WATERBEHEERPROGRAMMA 2016-2021

**Nota van beantwoording en wijzigingen
26 november 2015**

Voorgestelde aanpassing figuur 7

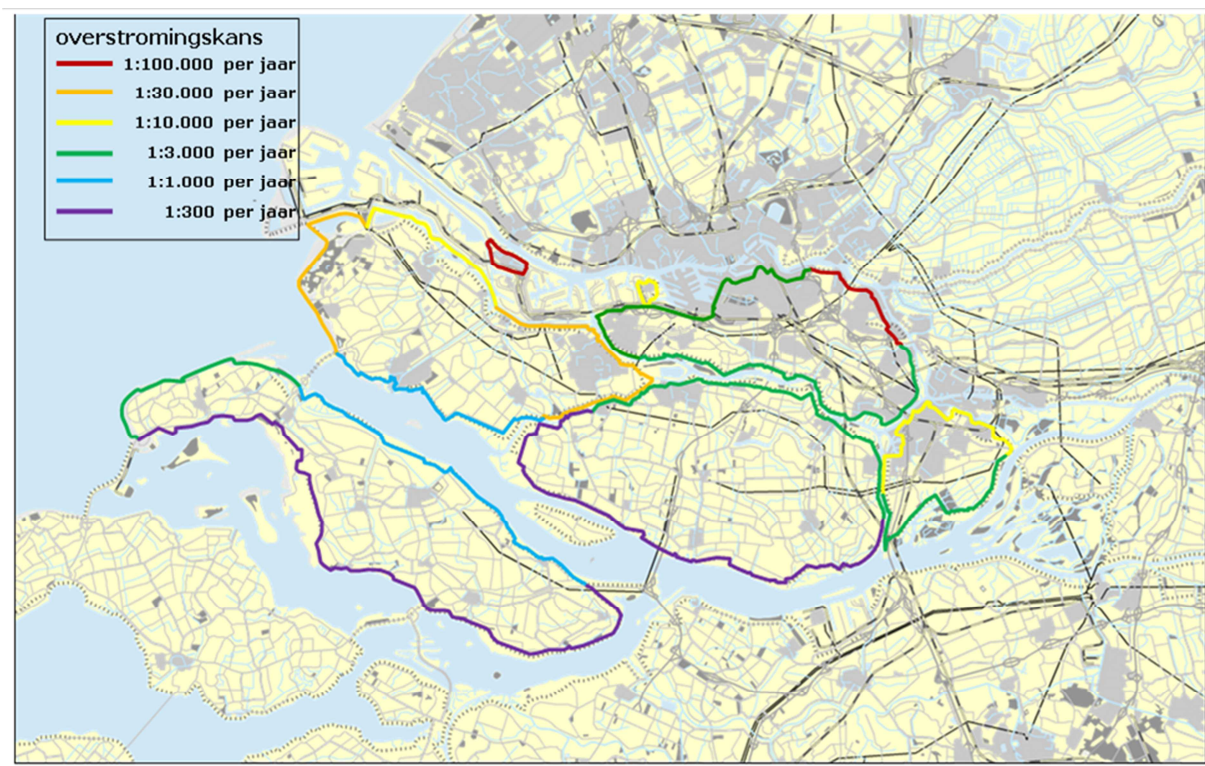
In het hoofdstuk Waterveiligheid zijn in figuur 7 de nieuwe normvoorstellen voor de primaire waterkeringen weergegeven. Bij deze figuur is vermeld dat over de normvoorstellen van een aantal dijktrajecten nog overleg gaande is. Dit overleg is inmiddels afgerond en daarom wordt voorgesteld in het ontwerp-Waterbeheerprogramma de volgende wijzigingen door te voeren:

- in hoofdstuk 5, paragraaf 5.2 zal op blz. 32, linkerkolom de zin "Over de normvoorstellen voor... t/m ...nog overleg gaande" worden geschrapt;
- in hoofdstuk 5, paragraaf 5.2 zal op blz. 32 figuur 7 (normvoorstellen) worden vervangen door een geactualiseerde versie:
